島根原子力発電所 2 号炉 審査資料	
資料番号	EP(E)－069
提出年月	令和 2 年 8 月 5 日

# 島根原子力発電所 2 号炉

## 建物・構築物の入力地震動評価における 地盤不整形による影響について

## 審査会合における指摘事項に対する回答【No.18】

## 1. はじめに

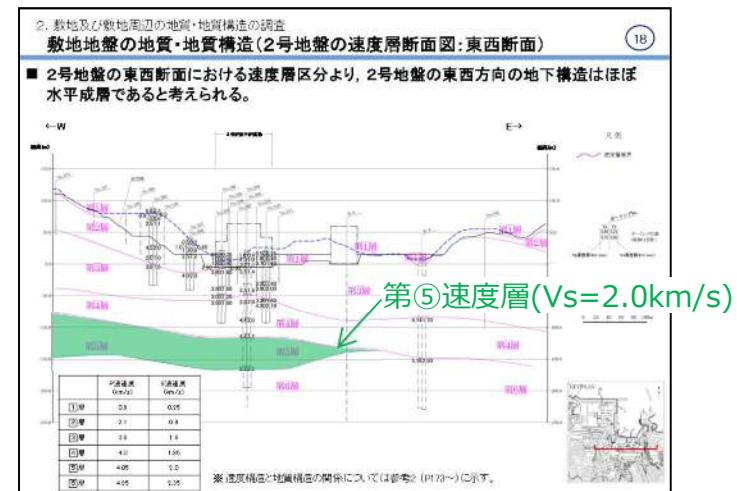
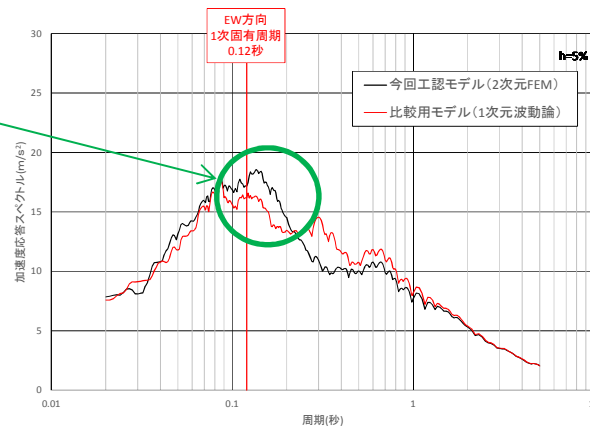
- なお、制御室建物の入力地震動（EW方向）の比較によると、2次元 F E Mによる入力地震動が1次元波動論による入力地震動を上回っている周期帯（周期約0.1～0.2秒）がある。2号地盤の東西断面における地下構造はほぼ水平成層であるが、第⑤速度層（ $V_s = 2.0\text{km/s}$ ）が西から東に向けて薄くなっていることから地下構造の地盤不整形の影響について検討を行った。

2次元 F E Mによる入力地震動が1次元波動論による入力地震動を上回っている周期帯（周期約0.1～0.2秒）

## 2. 検討概要及び結果

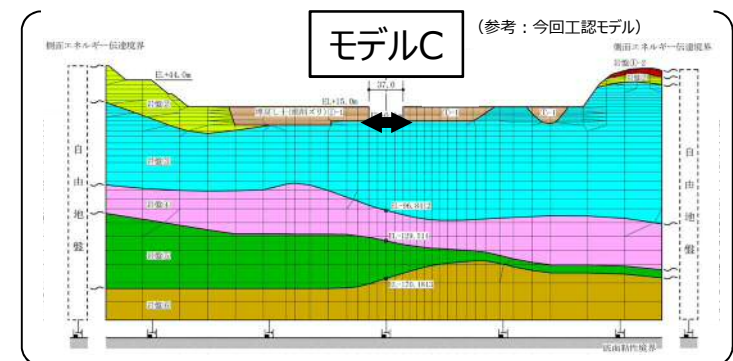
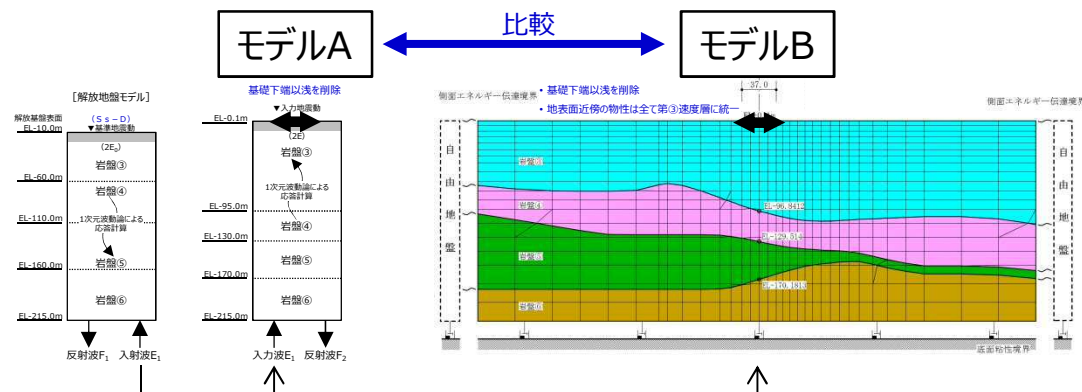
- ・ 制御室建物のE W方向の地盤モデルを対象に，地下構造の地盤不整形の影響について検討する。
- ・ 検討方法として，表層地盤を削除した1次元波動論モデル（モデルA）と，今回工認モデル（モデルC）から表層地盤および山の地形を削除した2次元FEMモデル（モデルB）を用いて，基準地震動S s - Dによる制御室建物位置における地震動を比較する。
- ・ 検討の結果，モデルBおよびモデルAの加速度応答スペクトルは概ね一致しており，第④速度層（ $V_s = 1.95\text{km/s}$ ）と第⑤速度層（ $V_s = 2.0\text{km/s}$ ）のインピーダンス比も小さいことから，地下構造の地盤不整形による影響は小さいことを確認した。

- 2号地盤の東西断面における地下構造はほぼ水平成層であるが、第⑤速度層が西から東に向けて薄くなっていることから地下構造の地盤不整形の影響について検討を行った結果、2次元F E Mモデルと1次元波動論モデルの加速度応答スペクトルの違いは、地下構造の地盤不整形による影響ではないことを確認した。
- よって、制御室建物の2次元F E Mによって算定した入力地震動（EW方向）の比較によると、2次元F E Mによる入力地震動が1次元波動論による入力地震動を上回っている周期帯（周期約0.1～0.2秒）があるが、この要因は、制御室建物基礎底面（EL+0.1m、※解放基盤表面はEL-10m）よりも上部の地形（表層地盤および山地形の有無）によるものと考えられる。

## &lt; 2号炉主要建物における1次元波動論及び2次元FEMによる入力地震動の比較 1 / 2 &gt;

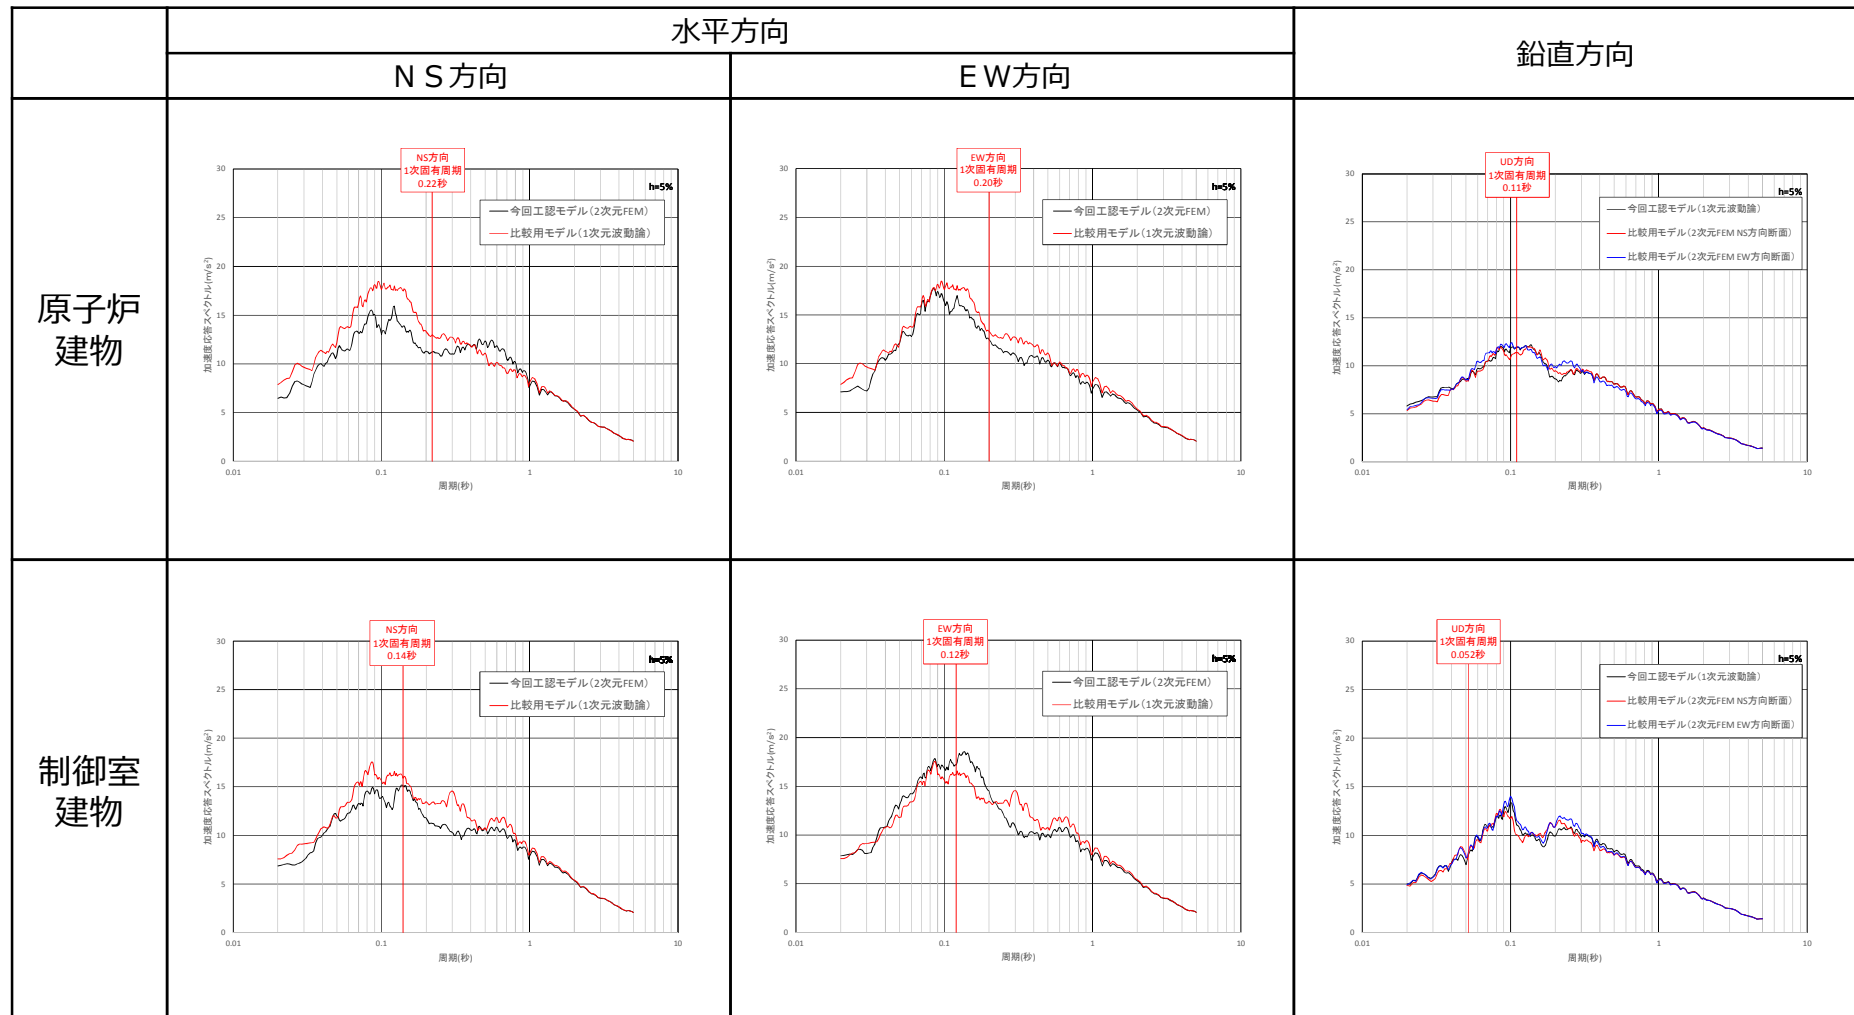
- 水平方向は、2次元FEMモデル及び1次元波動論モデルで多少の差異が認められ、また、地盤の傾斜をモデル化しているNS方向においてその差が大きくなっているが、2次元FEMモデルでは地盤の速度層の傾斜及び建物周辺の地形の影響等をより詳細に評価できると考えられることから、原子炉建物の既工認と同様に、水平方向の解析において2次元FEMモデルによって求められる入力地震動を用いることは適切である。

- 鉛直方向は、建物直下地盤による影響が大きく、1次元波動論モデルと2次元FEMモデルの加速度応答スペクトルは概ね一致している。また、それぞれの建物の固有周期における加速度応答スペクトルの値に大きな差はない。よって、モデルの違いによる入力地震動への影響は軽微であり、鉛直方向の解析において1次元波動論モデルによって求められる入力地震動を用いることは適切である。
